## 福島第一原子力発電所現地確認報告書

令和4年6月29日（水）

F1タンクエリア

(図1) 福島第一原子力発電所構内概略図

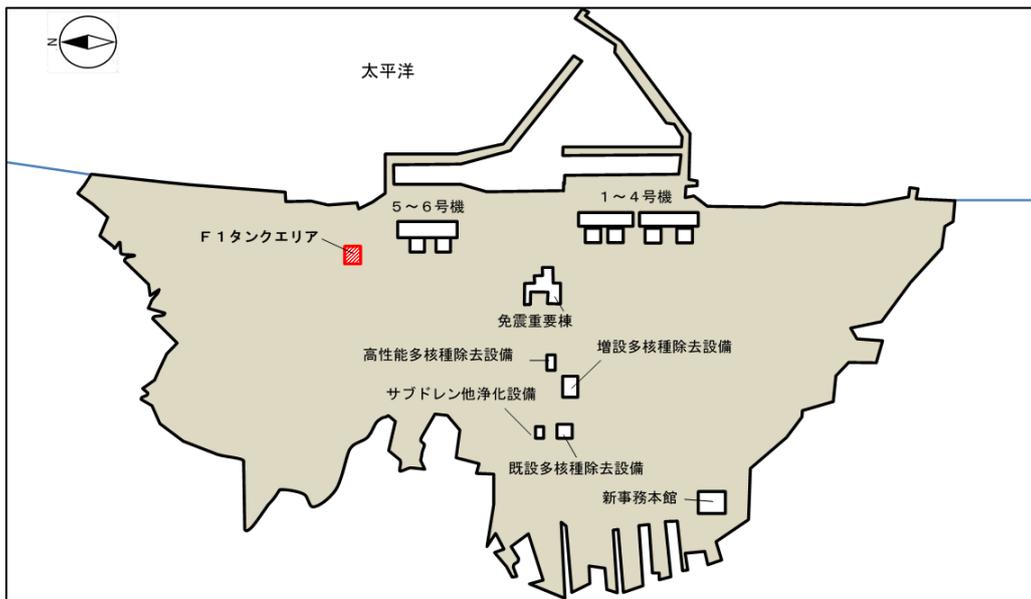
☆N2タンクとN5タンクを連結する弁を二重化する。

（図1）（写真1）（前回確認：[令和3年12月21日](#)）

N5タンク循環弁の二重化の状況

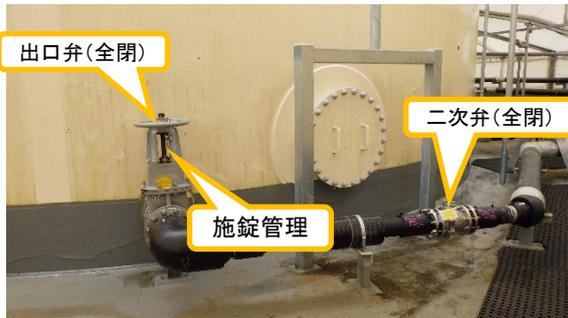
- ・N2タンクとN5タンクを連結するそれぞれの循環弁及び出口弁の下流側に二次弁が追設されており、連結する弁が二重化されていることを確

認した。なお、弁の追設が終了した段階であり、配管の保温材はまだ設置されていない。 (写真2)
